ODPOWIEDŹ
na zapytania w sprawie SIWZ

Budowa przydomowych oczyszczalni ścieków na terenie gminy Gnojnik

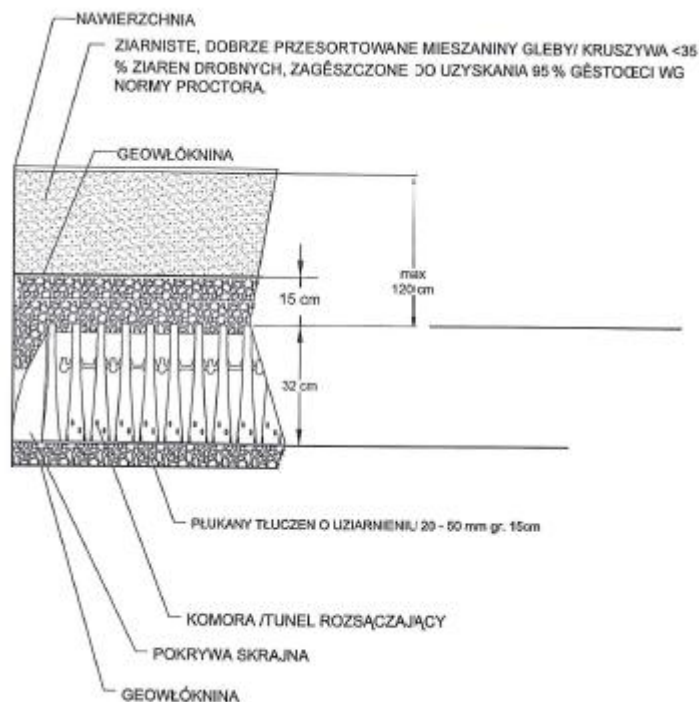
Z załączonego poniżej rysunku wynika jednak, że Zamawiający oczekuje posadowienia komór filtracyjnych na płukanym tłuczniu o frakcji 20-50 mm co stanowi ogromną różnicę.

Prowadząc proste wyliczenia można stwierdzić, że z powyższego opisu wynika, iż aby 5m³ kruszywa wystarczyło na podłoże pod 37,5 mb komór filtracyjnych należało by wykonać podbudowę w wykopach liniowych o szerokości 0,6m i wysokości zasypu 0,22m pod komorą filtracyjną. Licząc :

$$37,5\text{mb} \times 0,6\text{m} \times 0,22\text{m} = 5\text{m}^3$$

Oznacza to, że nie wystarcza materiału przewidzianego w opisie do obsypania kruszywem tuneli jak pokazano na rysunku.

PYTANIE 1: W związku z powyższym zwracam się z prośbą do zamawiającego o precyzyjne określenie sposobu wykonania drenażu. Proszę wyjaśnić czy należy się kierować podanym opisem w pkt. 3.1.11 czy załączonym do projektu rysunkiem posadowienia „rozsączu” ?

PYTANIE 2: Jaka powinna być minimalna pojemność wszystkich komór filtracyjnych?

PYTANIE 3: Jaka powinna być minimalna powierzchnia rozsączania drenażu i jak ją liczyć a mianowicie czy brać pod uwagę wymiar szerokość x długość modułu czy powierzchnia rozsączania obliczana jest na podstawie powierzchni zasypu kruszywa czyli np. szerokość wykopu x długość wykopu pod komory?

PYTANIE 5: Powyższy rysunek określa max. dopuszczalne nasypu na tunele drenażowe w wielkości 1.2m p.p.t. Proszę o potwierdzenie, że posadowienie drenaży na takiej głębokości jest możliwe i nie będzie wymagać zastosowania dodatkowych pompowni ścieków oczyszczonych. Jak Zamawiający planuje rozliczać ewentualne dodatkowe urządzenia takie jak pompownie ścieków oczyszczonych lub surowych, jeżeli zajdzie konieczność ich zastosowania dla prawidłowego działania urządzenia?

ODPOWIEDŹ na pytania 1, 2 oraz 3: Do wyceny należy przyjąć następujące parametry. POLETKO ROZSĄCZAJĄCE o wym.: 25m² pow. z drenażem typu boksowego lub tunelowego o L=37,50m, rura rozsączająca dolna PVC 110mm o L=10,0m w złożu

dolnym z tłucznia lub pospółki o $V=10,8m^3$, geowłóknina $25m^2$ nad tunelami, dekle tuneli – 4szt.
